Respuesta a la Primera Información Aclaratoria
Estudio de Impacto Ambiental Categoría 1
Proyecto: Línea de Transmisión de 8.61 km Parque Solar Alanje

Respuesta a la Segunda Información Aclaratoria
Estudio de Impacto Ambiental Categoría 1
Proyecto: Línea de Transmisión de 8.61 km Parque Solar Alanje

INFORME TÉCNICO DE EVALUACIÓN DE ESTUDIO DE IMPACTO AMBIENTAL

NOMBRE DEL PROYECTO:LÍNEA DE TRANSMISIÓN DE 8.61KM PARQUE SOLAR ALANJE

GEOMATICA-EIA-CAT I-0112-2023

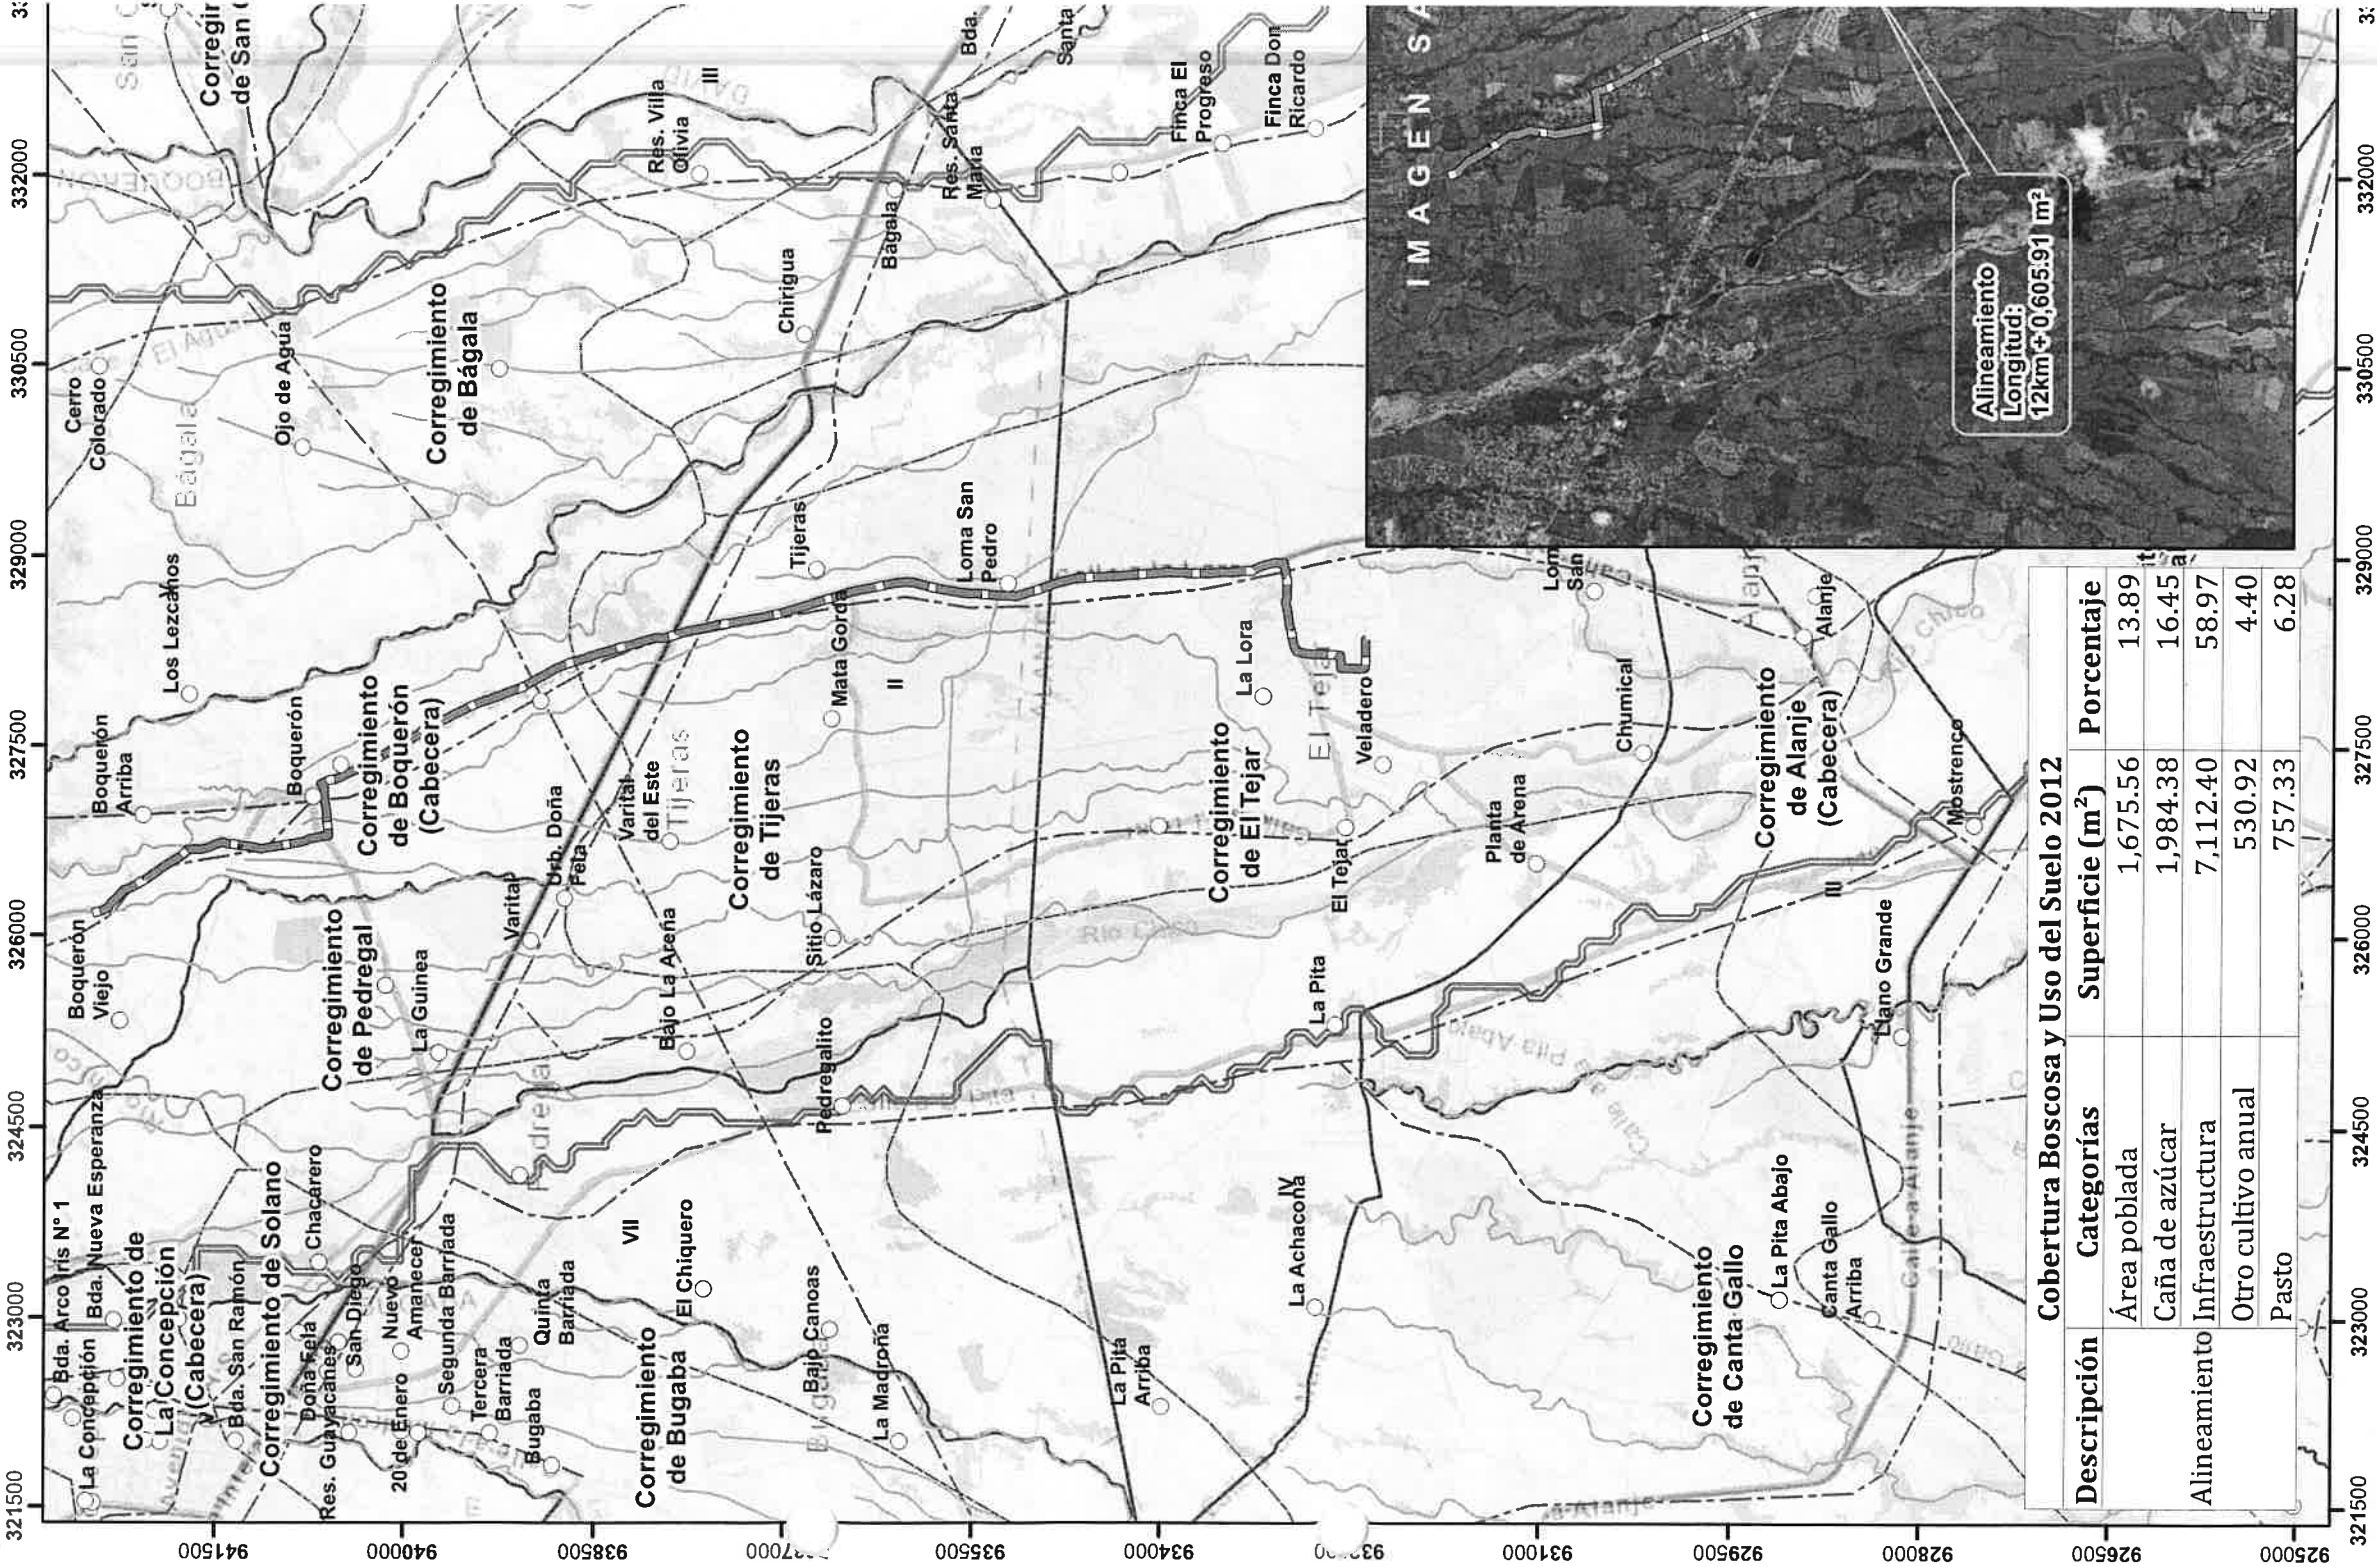
Con los datos proporcionados se generó un alineamiento ($12\text{km} + 0,605.91\text{ m}$). El mismo se ubica fuera de los límites del Sistema Nacional de Áreas Protegidas.

De acuerdo a la Cobertura Boscosa y Uso del Suelo 2012, el alineamiento se ubica en las categorías de **“área poblada”**, **“Caña de azúcar”**, **“infraestructura”**, **“otro cultivo anual”** y **“pasto”**; y según la Capacidad Agrológica se ubica en el tipo **II** (Arable, algunas limitaciones en la selección de las plantas, requiere conservación moderada) **V** (No arable, con poco riesgo de erosión, pero con limitaciones, aptas para bosques y pastos)

PROVINCIA DE CHIRIQUÍ, DISTRITO DE ALANJE, CORREGIMIENTOS DE CANTA GALLO, ALANJE (CABECERA), EL TEJAR -
VERIFICACIÓN DE COORDENADAS DEL PROYECTO "LÍNEA DE TRANSMISIÓN DE 8.61 KM PARQUE SOLAR ALANJE"

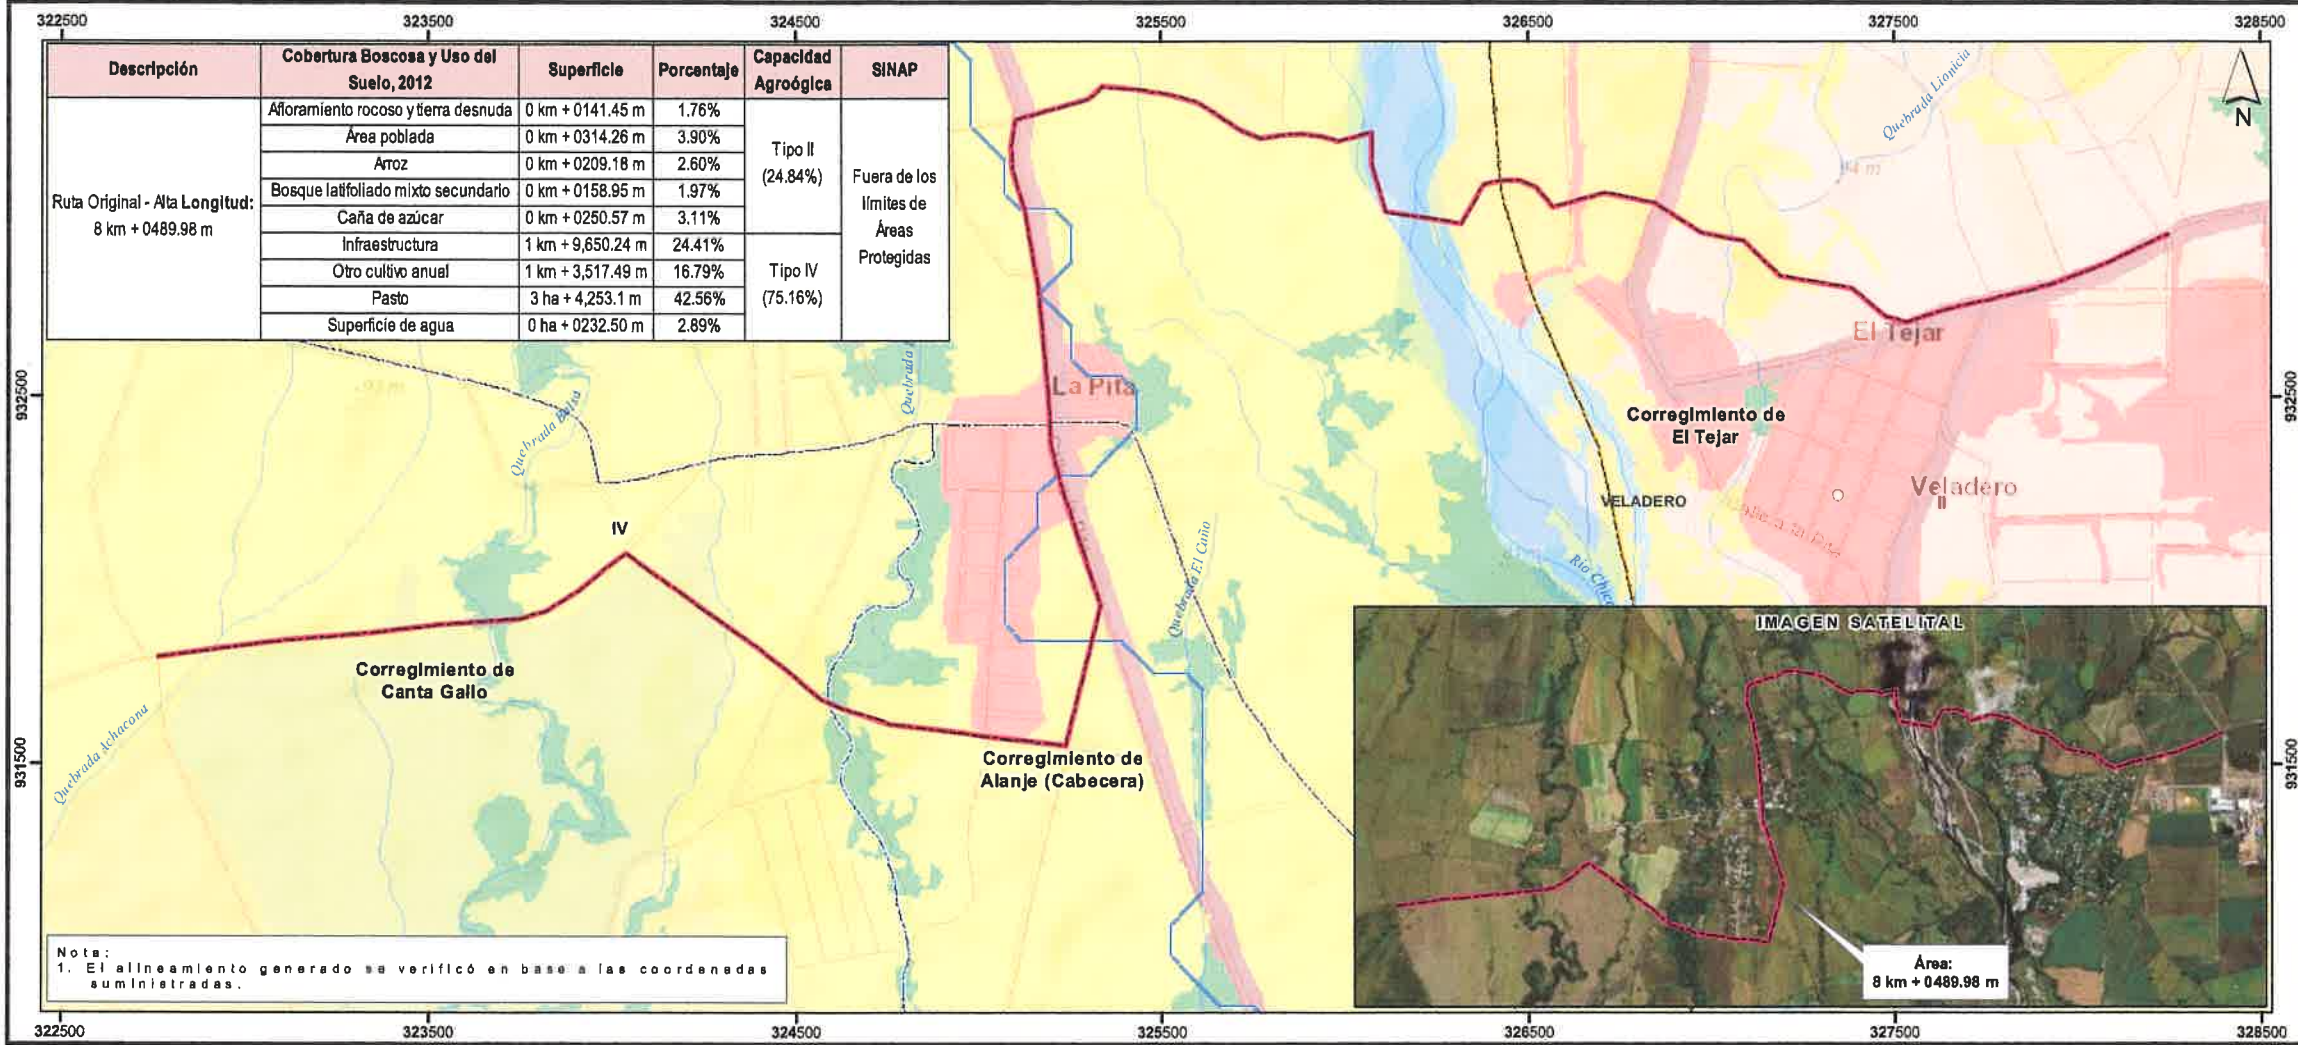
Con los datos proporcionados se generó un alineamiento con una longitud (8 km + 0489.98 m); el mismo se ubica fuera de los límites del SINAP.

De acuerdo a la Cobertura Boscosa y Uso del Suelo, año 2012, el alineamiento se ubica en las categorías de “Afloramiento rocoso y tierra desnuda”, “Área poblada”, “Arroz”, “Bosque latifoliado mixto secundario”, “Caña de azúcar”, “Infraestructura”, “Otro cultivo anual”, “Pasto”, “Superficie de agua” y según la Capacidad Agrológica, el alineamiento se ubica en el tipo: II (Arable, algunas limitaciones en la selección de las plantas, requiere conservación moderada), IV (Arable, muy severas limitaciones en la selección de plantas, requiere un manejo muy cuidadoso o ambas cosas).
